# **CREATION DU BASSIN DE RETENTION DE LA FORET A SIX-FOURS**

## **DOSSIER D'AUTORISATION ENVIRONNEMENTALE AU TITRE DES ARTICLES L.181-1 ET SUIVANTS DU CODE DE L'ENVIRONNEMENT**

*8 septembre 2025*

Compléments suite à la demande de la DDTM - courrier daté du 22/08/2025

## **ANNEXE 2 : Plans cotés en phase de terrassement**

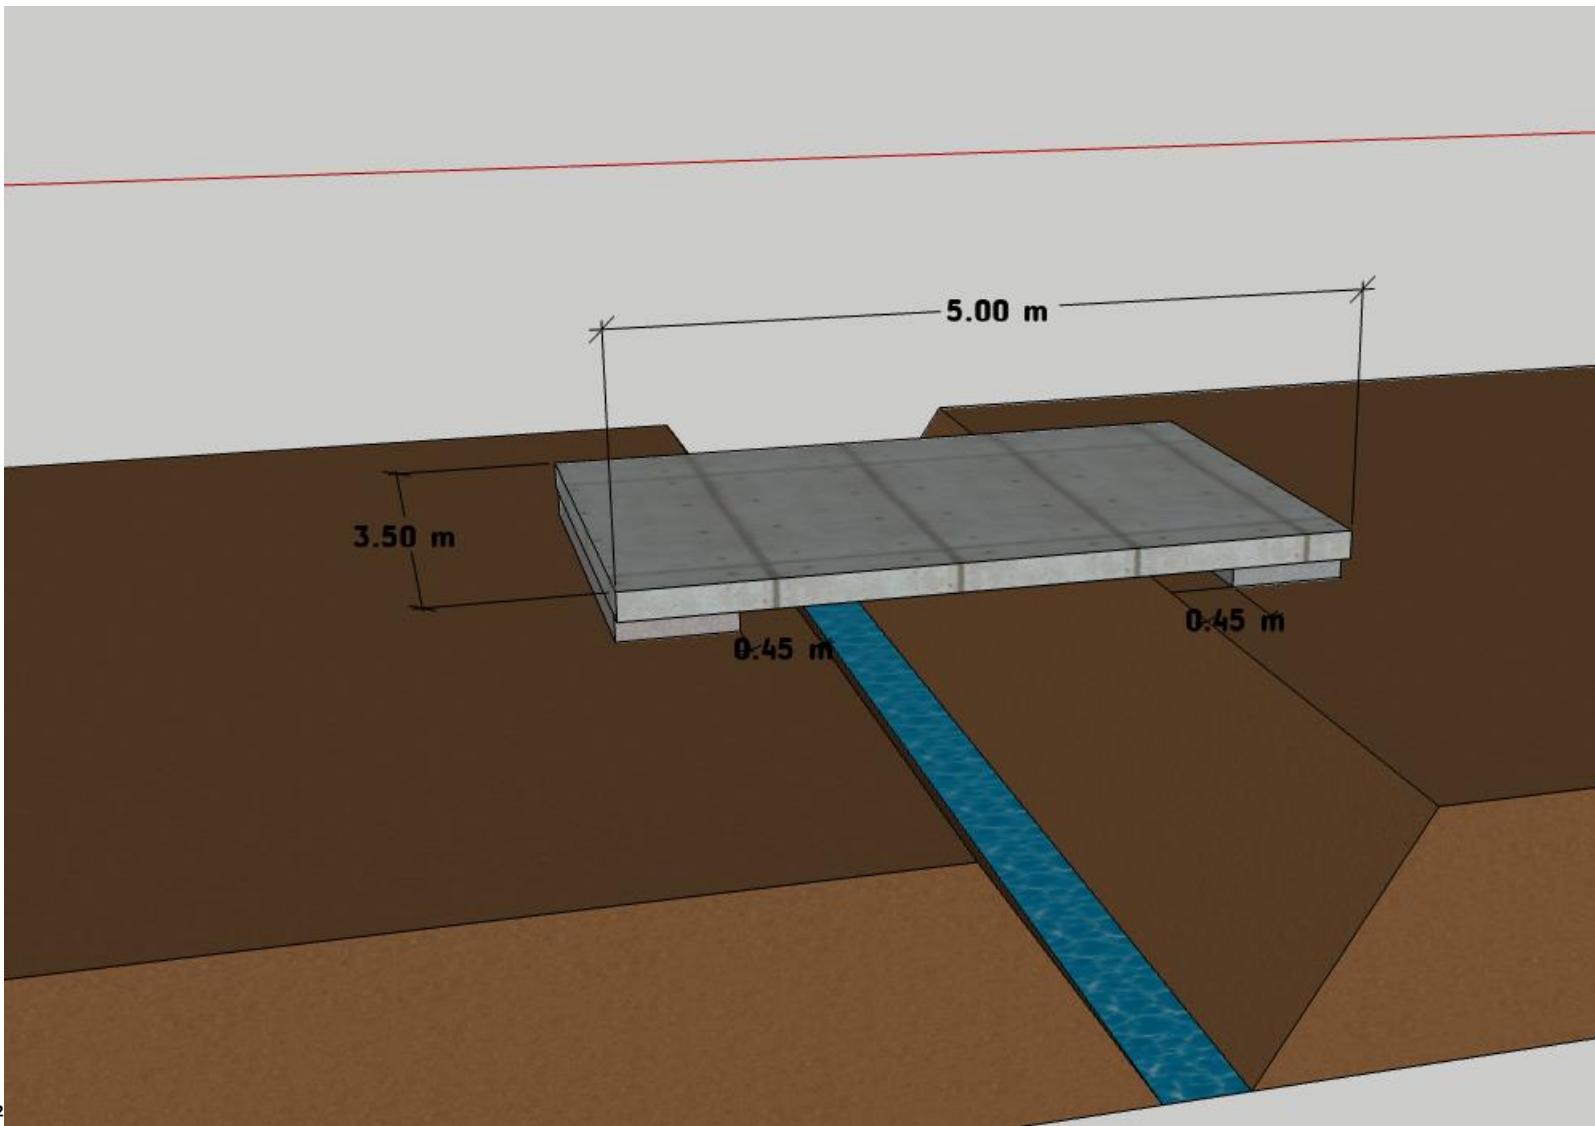
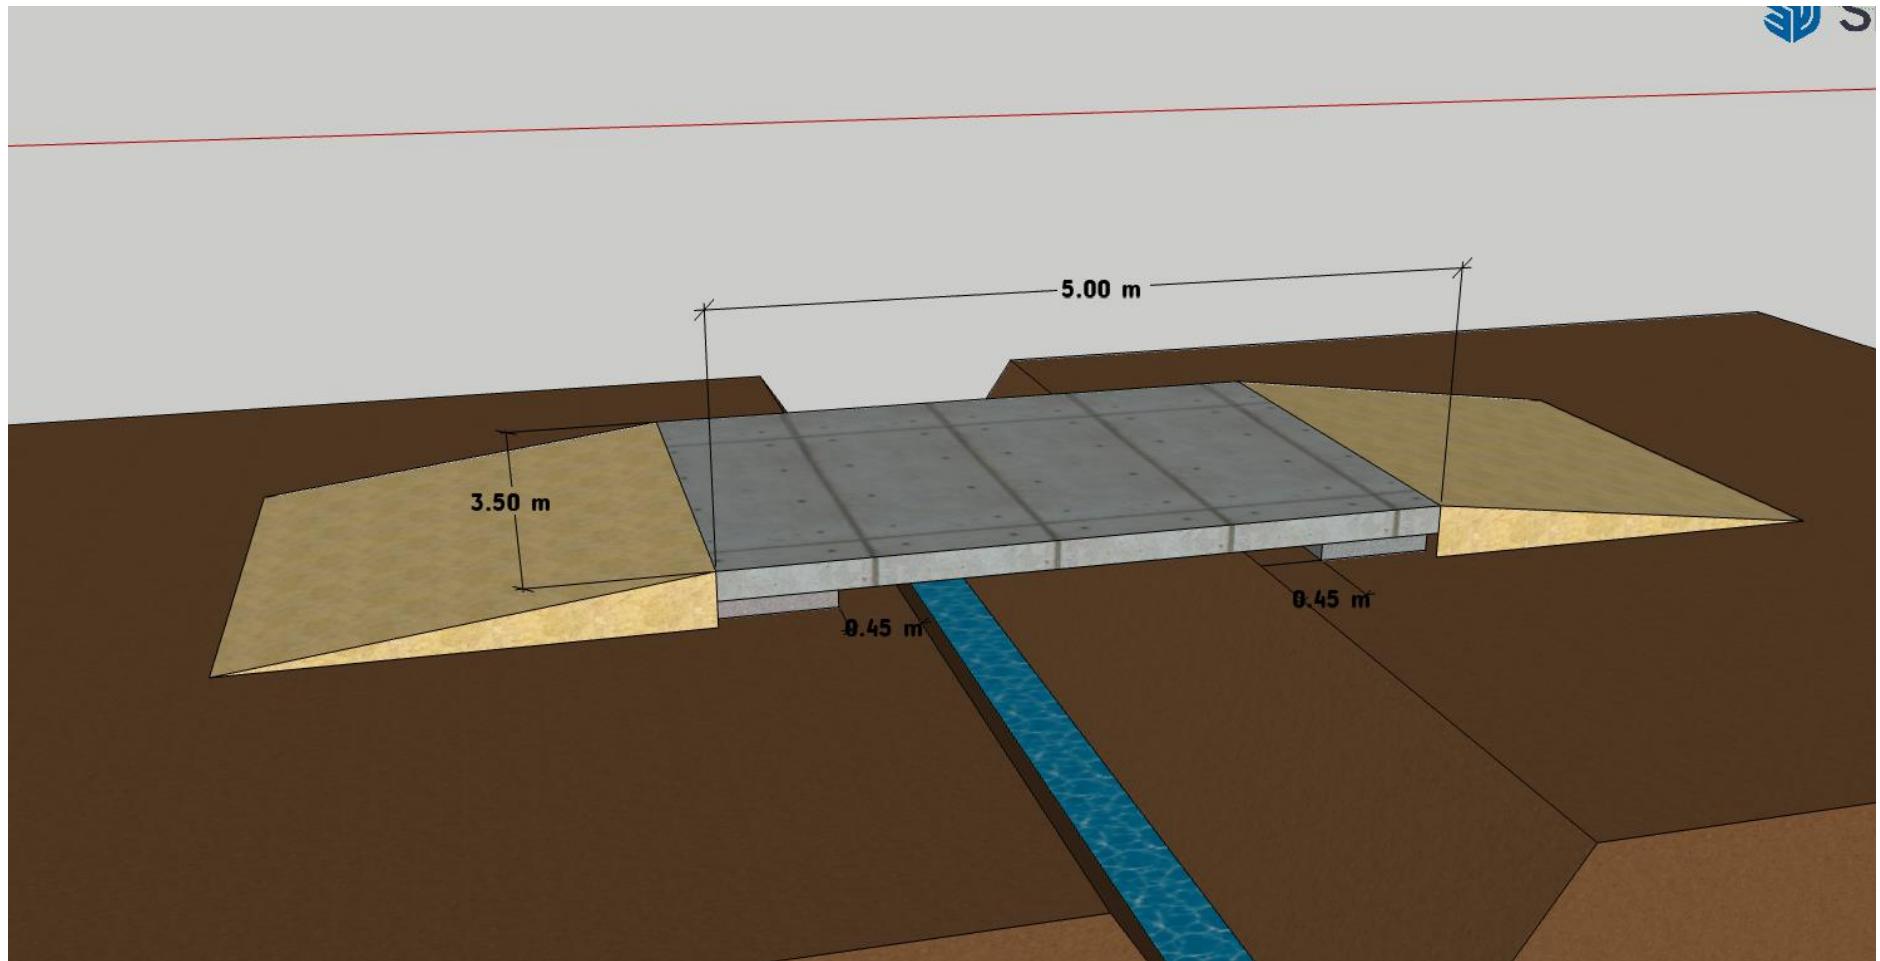
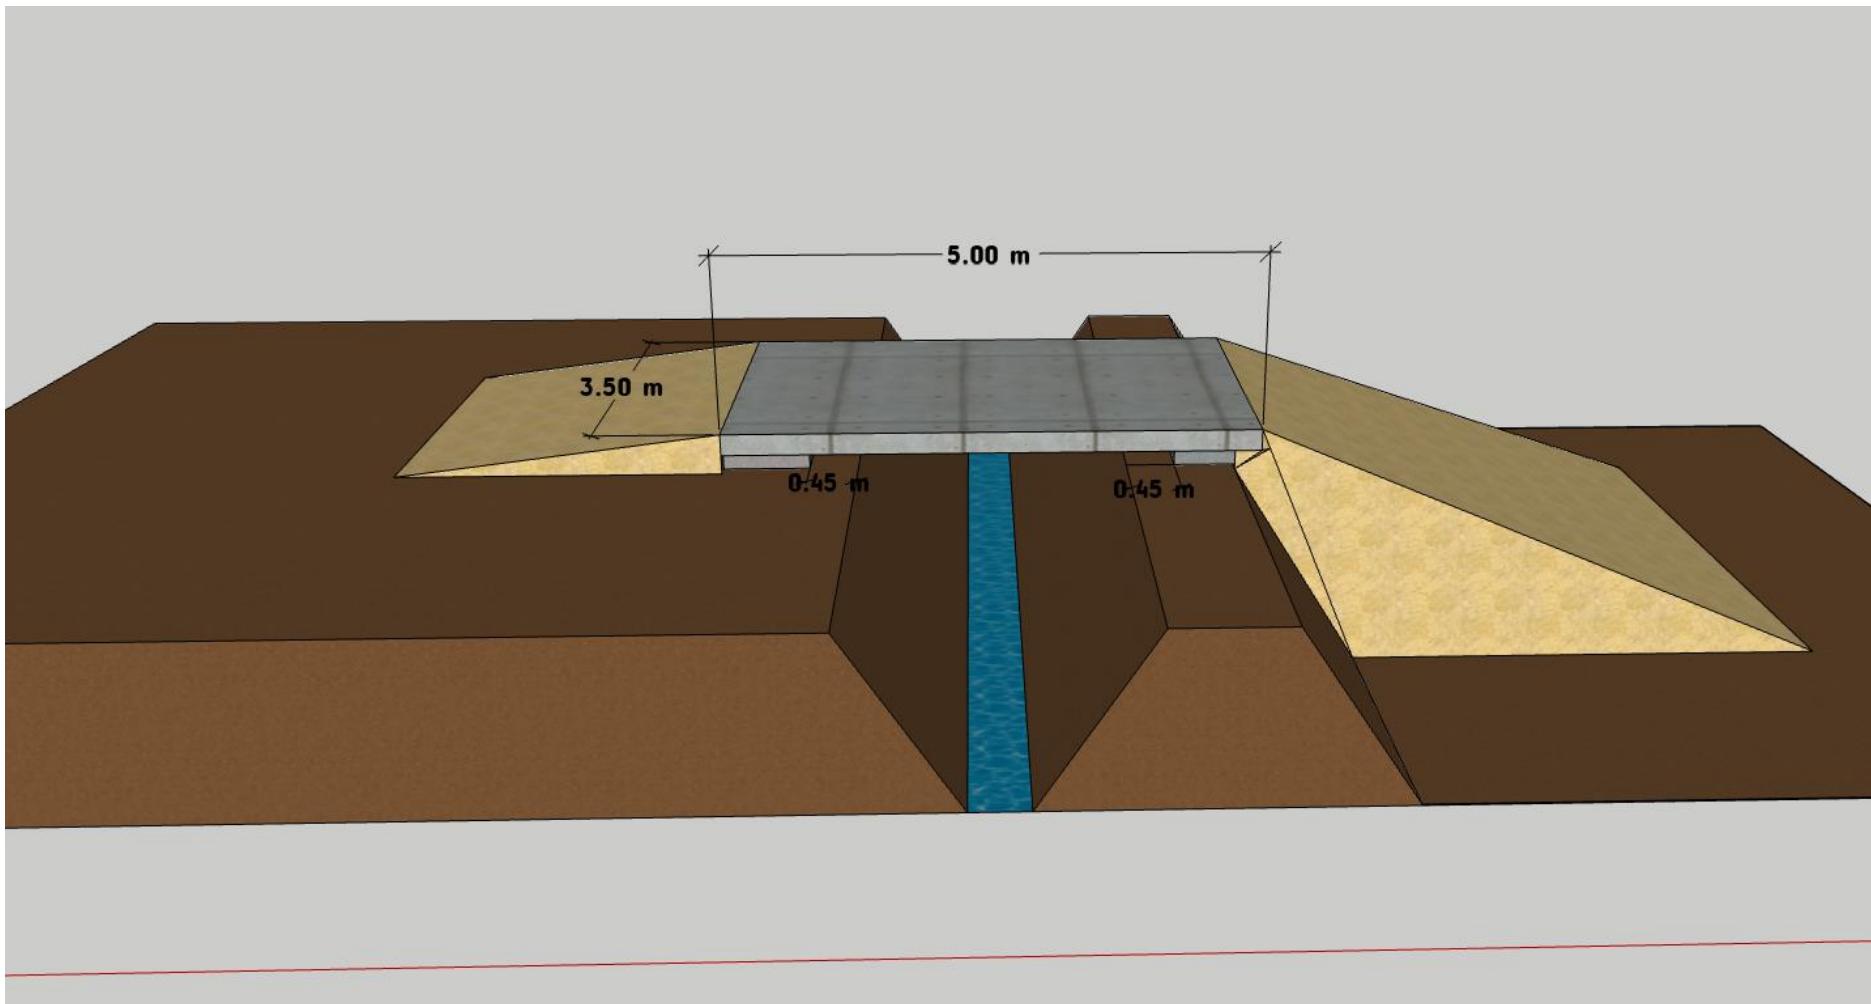
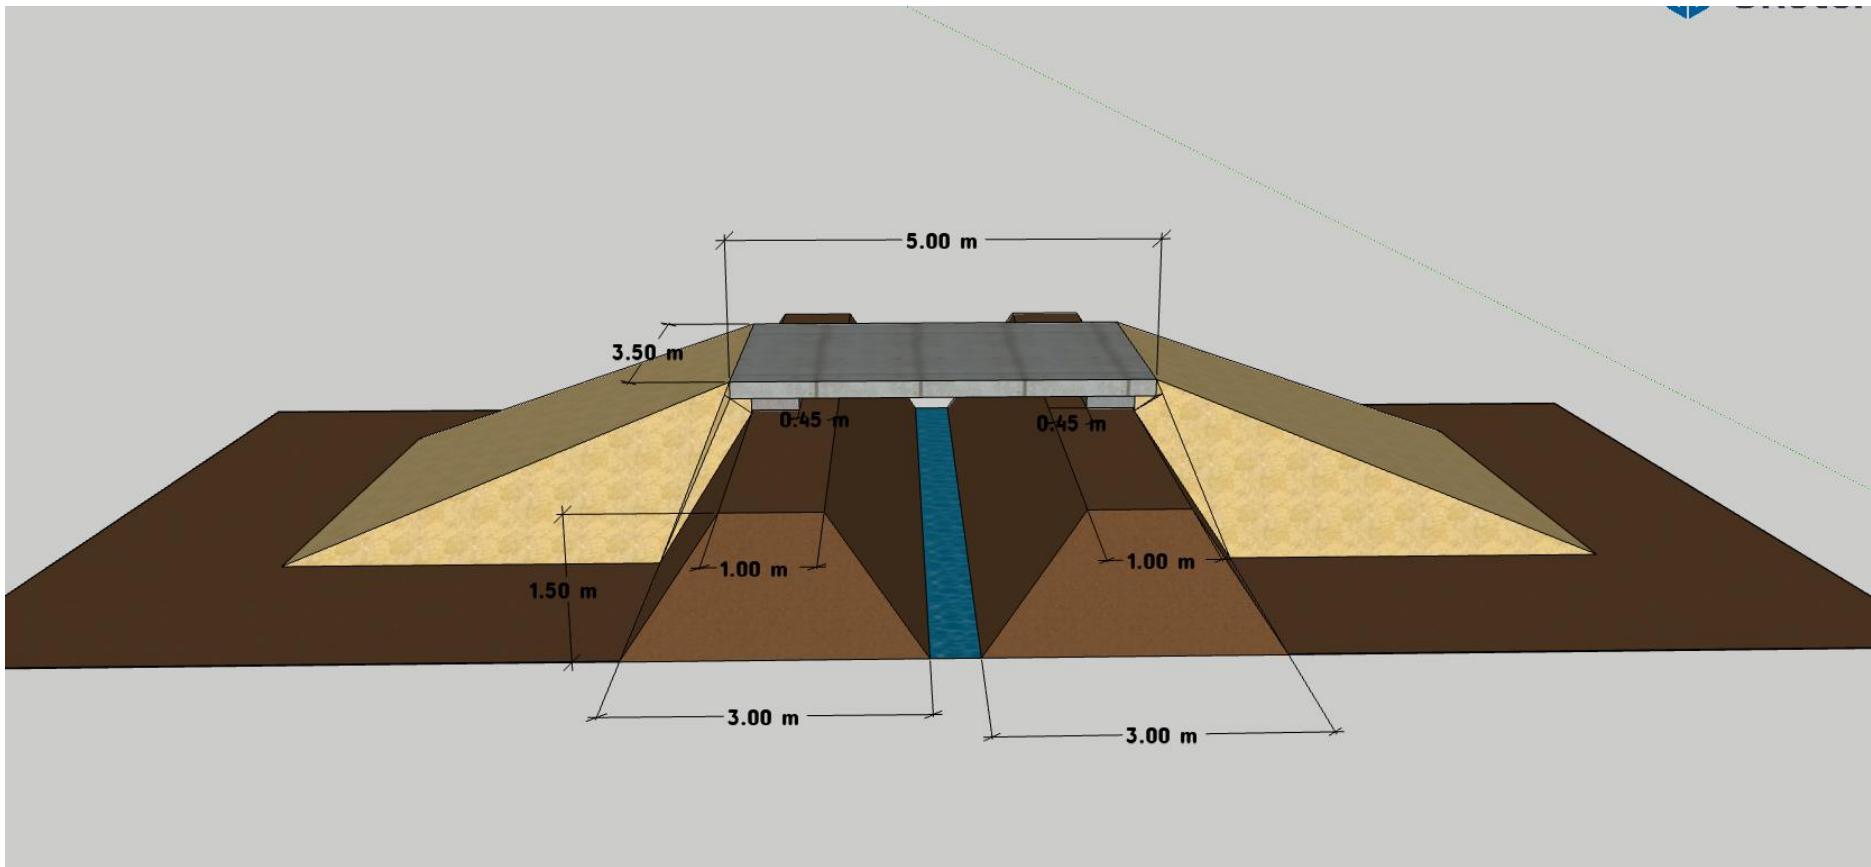
- La note présentant la proposition de phase **transitoire**, permettant de réaliser une grande partie des terrassements sans toucher au cours d'eau dans un premier temps doit être précisée : Fournir les côtes, préciser notamment la largeur de terrain conservée de part et d'autre du cours d'eau en page 36, phase 5 ainsi que la distance des culées au cours d'eau page 30 et 31.

Voir en **annexe 2 les plans cotés**

## **ANNEXE 3 : Coupe et profil en long**

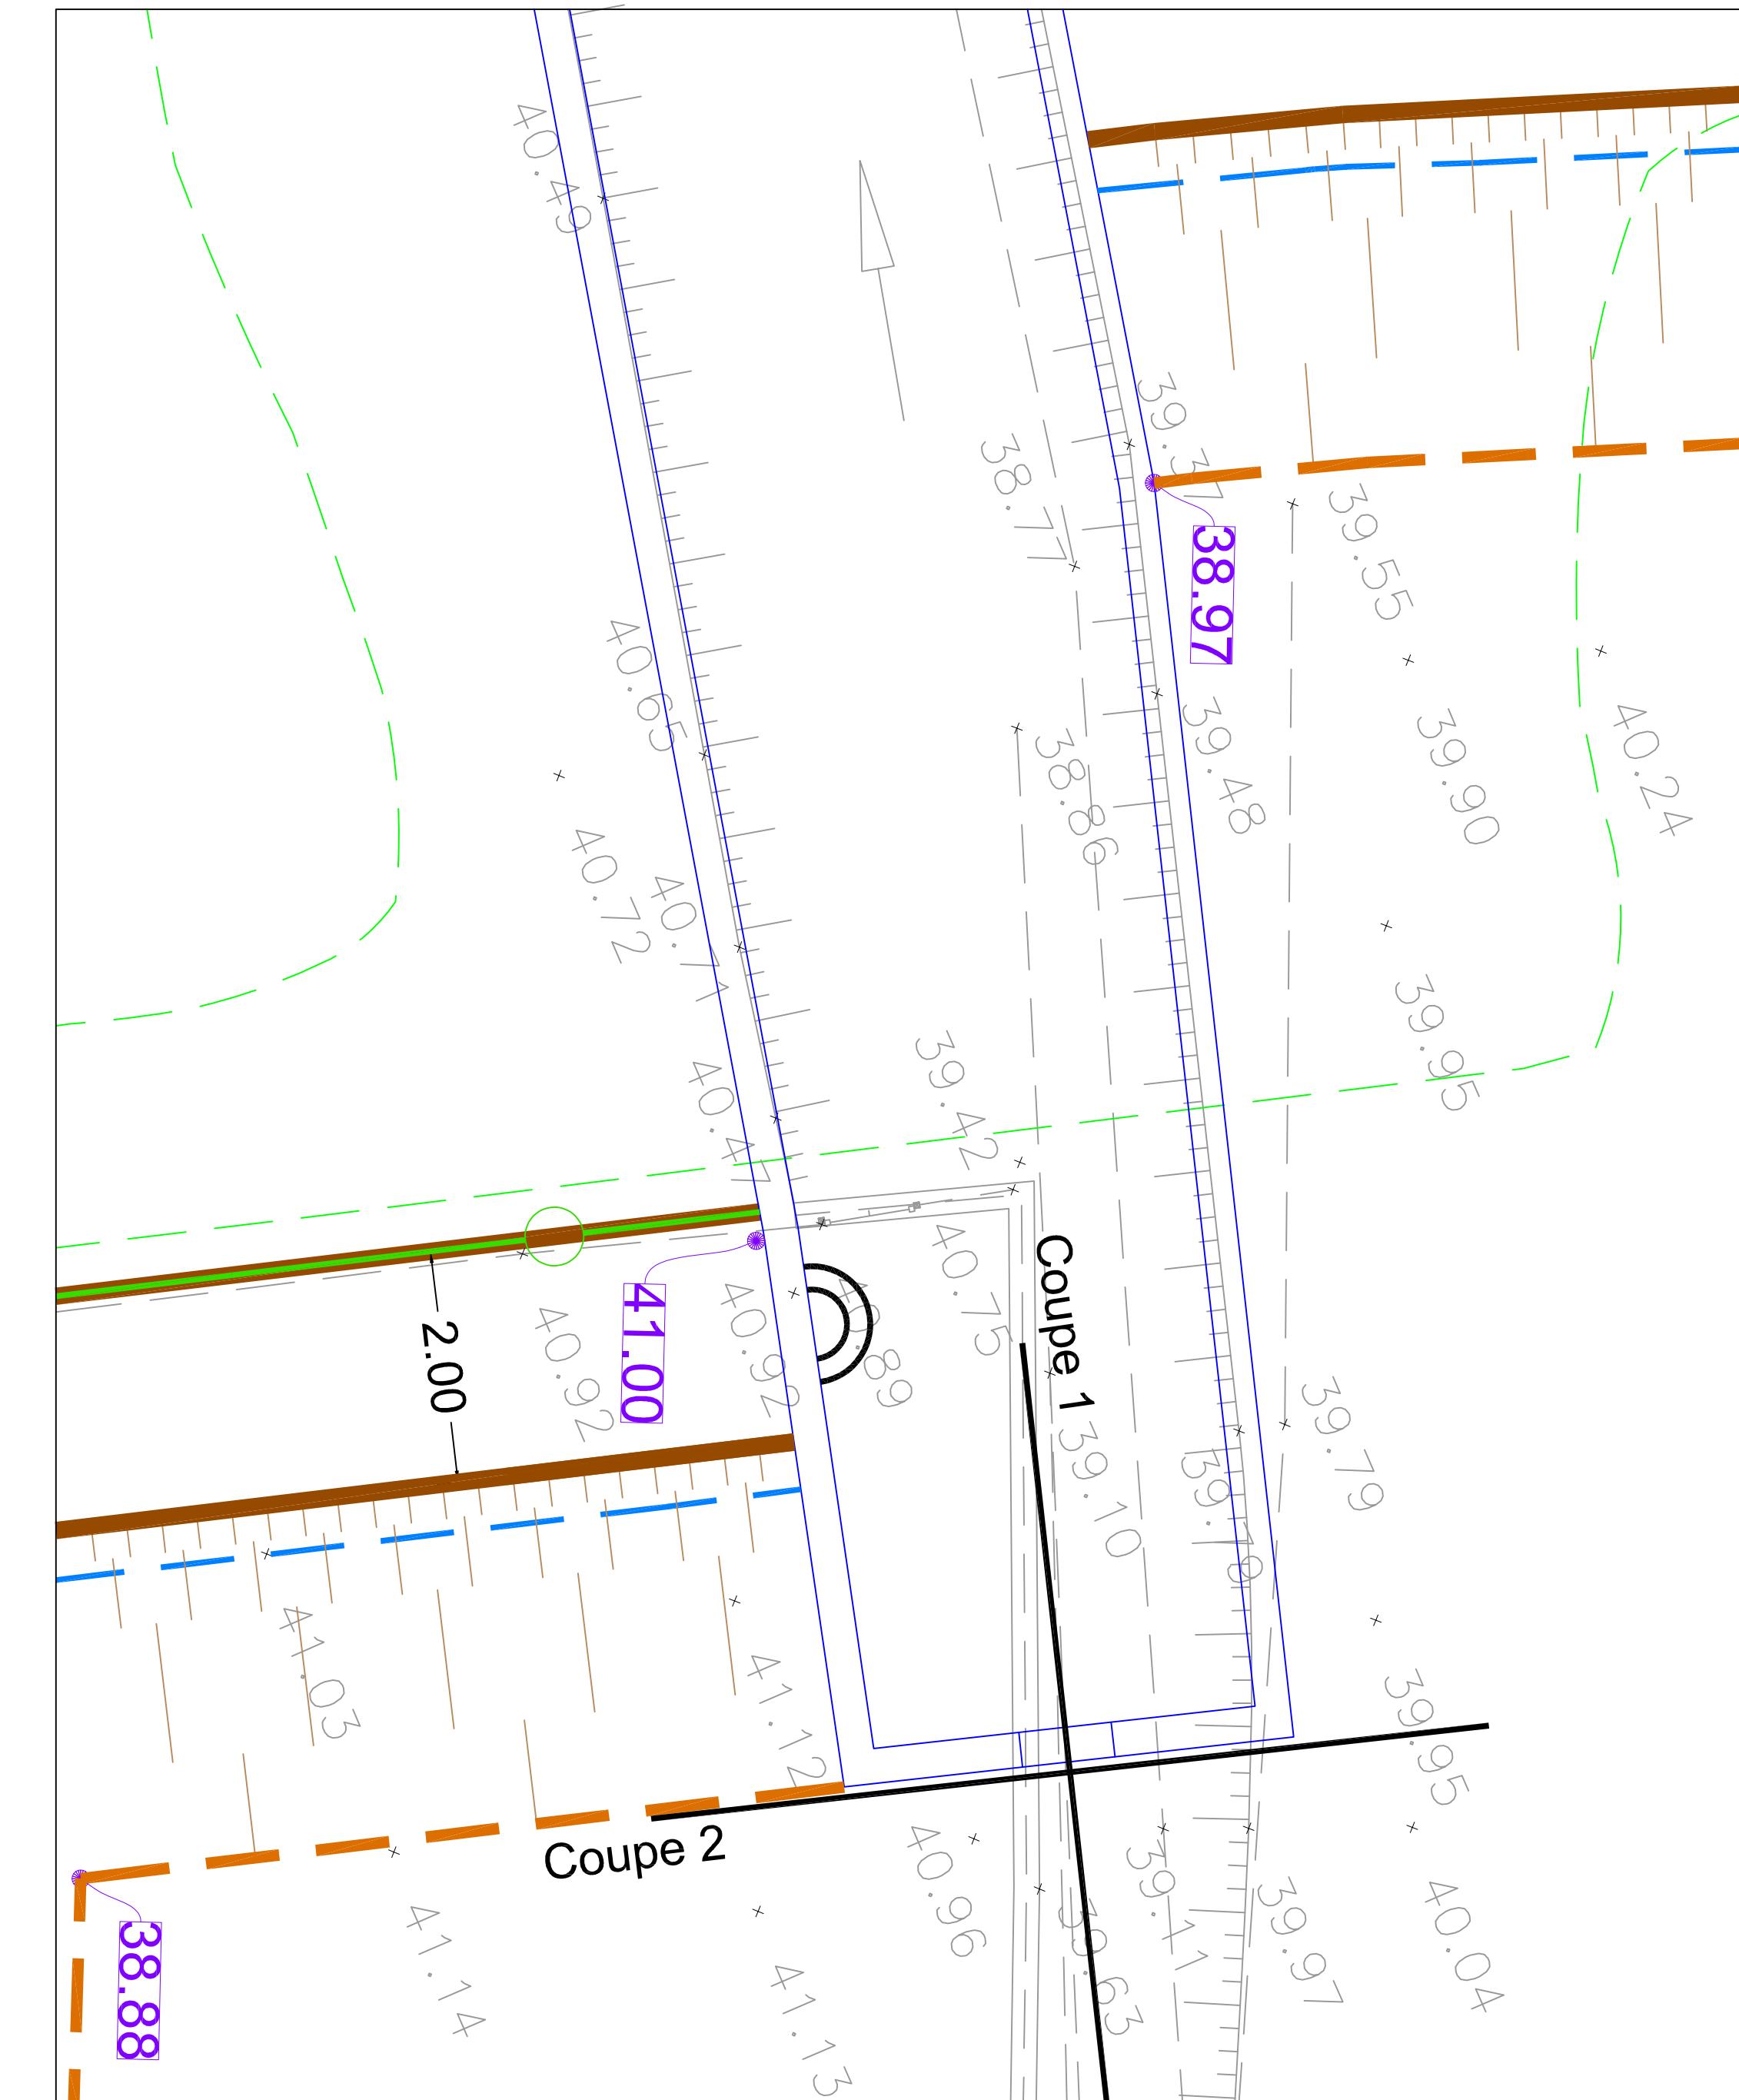
- Compléter la coupe longitudinale du cours d'eau ainsi que les coupes (page 85 et 87 des compléments) par la représentation du lit du cours d'eau en amont et en aval du bassin de rétention.

Voir en **annexe 3 les coupes et les profils en long repris**
